《国家高速公路网相关标志更换工作实施技术指南》

(交通部 2007 年第 30 号公告)

第 1 号修改单

第 1 号修改单说明

图 4.4.4-1 出口编号标识颜色及版面示例

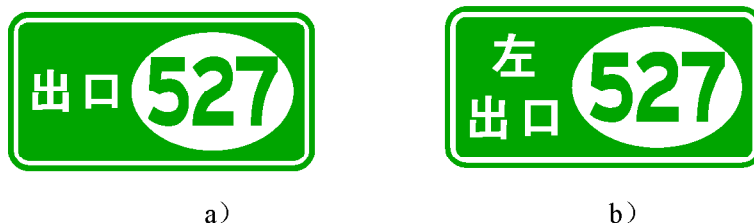
1、第 1 段“出口编号标识应采用椭圆形，短轴与长轴之比为 0.6~0.8，白底、绿字、无边框。”后增加“左出口编号标识应位于标志板左上方，右出口编号标识应位于标志板右上方。如图 4.4.4-1 所示。”

4.4.4-2 提供了出口编号标识规格示例”。图 4.4.4 的编号改为“图 4.4.4-2”，并增加“d) 左出口编号版面”。

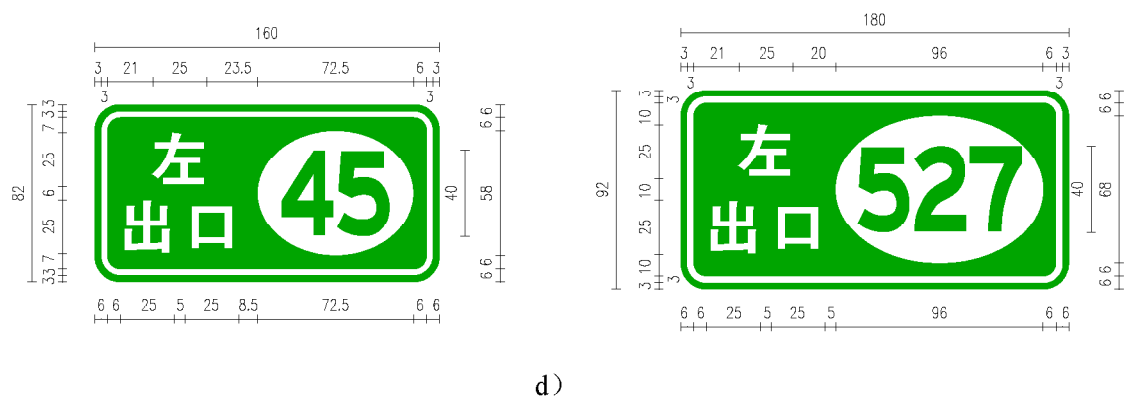
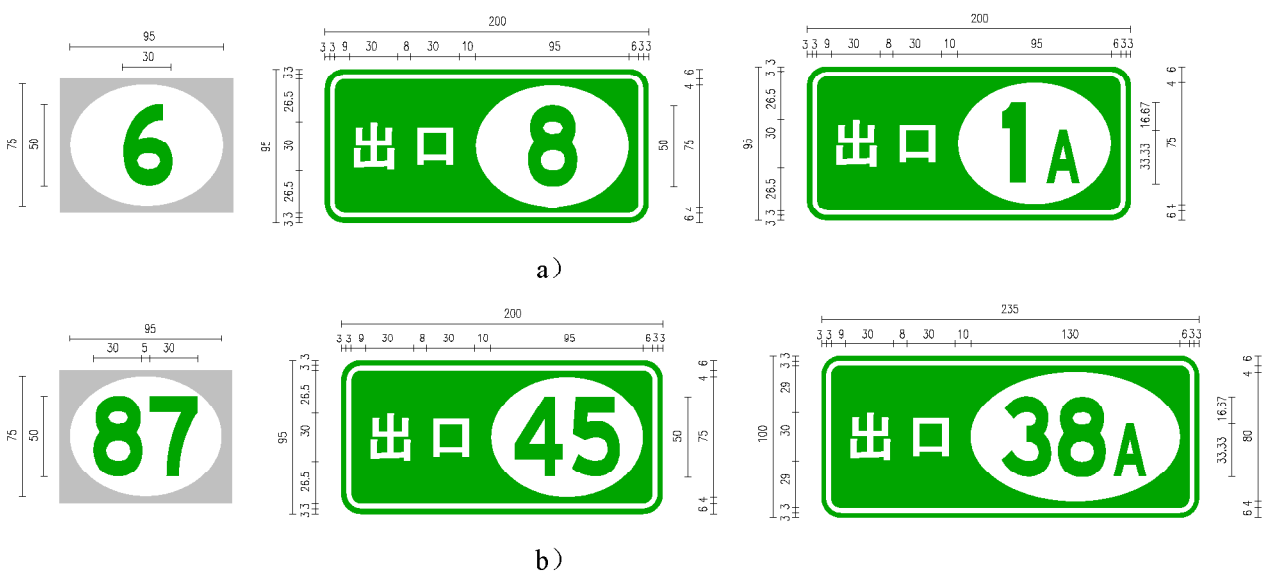
2、第 1 段“图 4.4.4 提供了出口编号标识规格示例”改为“图

3、在第 1 段后另增加一段内容“为加强互通式立体交叉的出口预告标志视认效果，第 1 块出口预告标志（如 2km 出口预告）和位于互通式立体交叉前基准点处的出口预告标志的出口编号标识可适当提高板面规格。如图 4.4.4-3 所示。”

块出口预告标志（如 2km 出口预告）和位于互通式立体交叉前基准点处的出口预告标志的出口编号标识可适当提高板面规格，将出口编号的文字字高由 40cm 提高为 50cm（如带有英文字母，相应提高其高度），将“出口”两字字高由 25cm 提高为 30cm，以便于用户视认。对于左出口，在出口编号标志板上增加“左”字，以强调该出口为左出口。

3、图 4.7.2 改为：

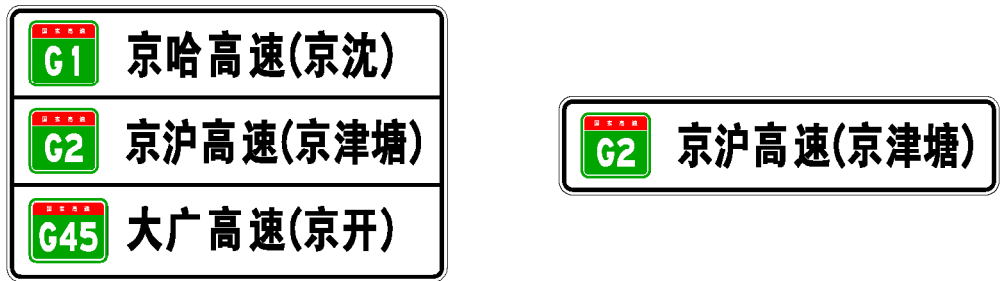
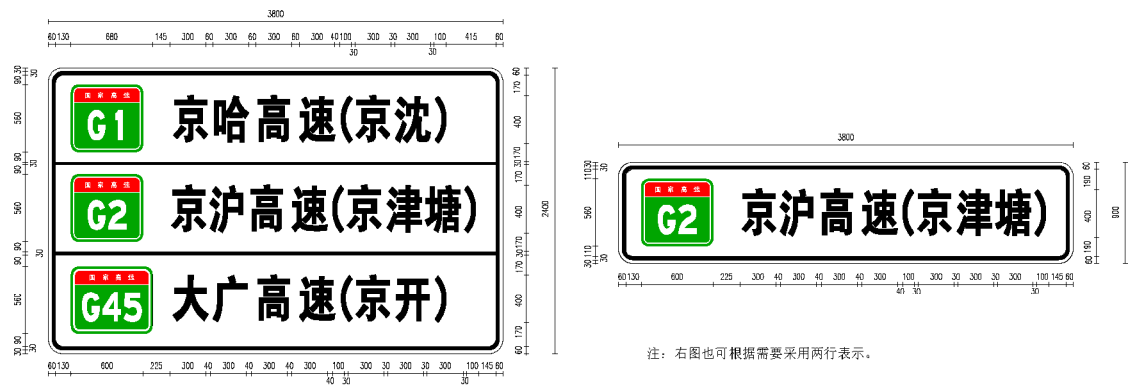
2、第 4.7.2 条中的“中文字高可采用 30cm”改为“中文字高可采用 30~40cm，原则上不设置对应的英文”。

附录 C 的图 4.7.2 改为：

在《技术指南》中，为区分信息板标志与其它指路标志，在信息板标志上增加了“信息板”三个字。但实际应用过程中，一些用户反映信息板中“信息板”三个字偏大，而其它内容字高偏小，影响视认。修订单对此进行了修改，并根据用户关注标志信息的规律，将其设置位置由“在国家高速公路的入口、出口及其他出现国家高速公路编号的交通标志前适当位置处”改为“在国家高速公路的入口、出口及其他出现国家高速公路编号的交通标志前或后适当位置处”，增加了设置位置的灵活性。此外，在《技术指南》中，信息板标志为临时性标志，根据专家意见，为长期宣传国家高速公路的命名和编号，修改单中取消了“作为宣传国家高速公路编号的过渡措施”的说法。

图 5.3.15-3 车距确认标志及设置示例

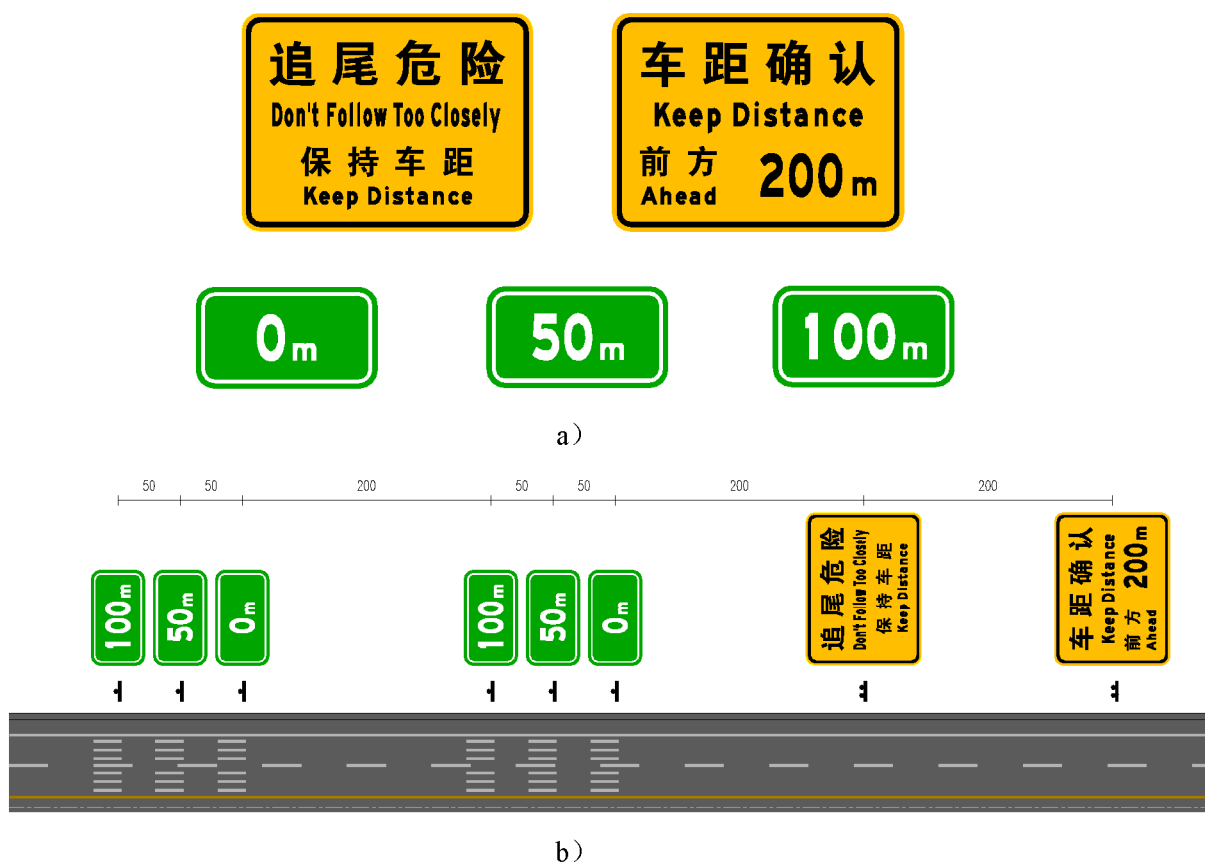
2、第 5.3.15 条的第 3 款改为第 4 款，新增加第 3 款：

“3 车距确认标志

设置于直线路段,对其他主要交通标志视认性无不利影响的车距确认标志可予以保留。一般情况下,相邻两个互通立交之间同一方向设置的车距确认标志不宜超过两组。

版面如采用中英文对照,建议采用如下对照方式:

追尾危险 Don't Follow Too Closely;

保持车距、车距确认 Keep Distance。如图 5.3.15-3 所示。”

随着我国高速公路通车里程的逐步增多，驾驶员的高速公路驾驶经验越来越丰富，根据专家意见，在《技术指南》中取消了车距确认标志。但从反馈的意见来看，一些用户认为车距确认标志有一定的安全提示作用，宜在适当位置予以保留，但不宜过多。因此，在修改单中，适当保留了车距确认标志，以继续发挥其提示功能，但对其设置位置则进行了明确规定：“设置于直线路段，对其他主要交通标志视认性无不利影响的车距确认标志可予以保留。一般情况下，相邻两个互通立交之间同一方向设置的车距确认标志不宜超过两组。”其中“两组”是指间隔 200m 分别设置的 0m、50m 和 100m 标志，如直线段长度不够，可以设置一组。此外，修改单对原车距确认标志涉及的不确切的英文拼写进行了调整。

图 7.6.1 多个互通式立体交叉服务于同一城市时交通标志的设置示例

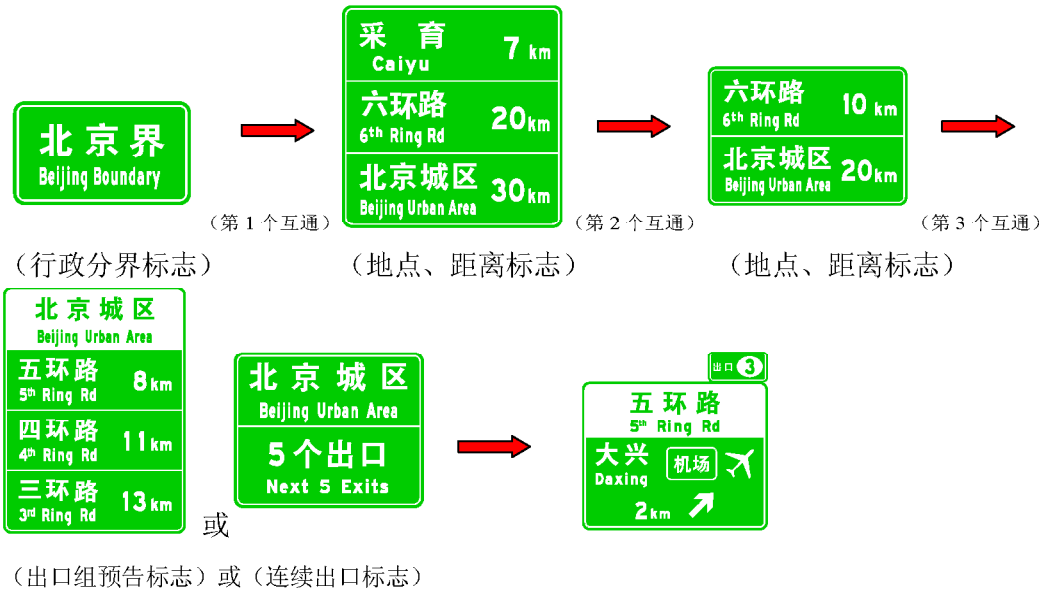
3、图 7.6.1 修改为：
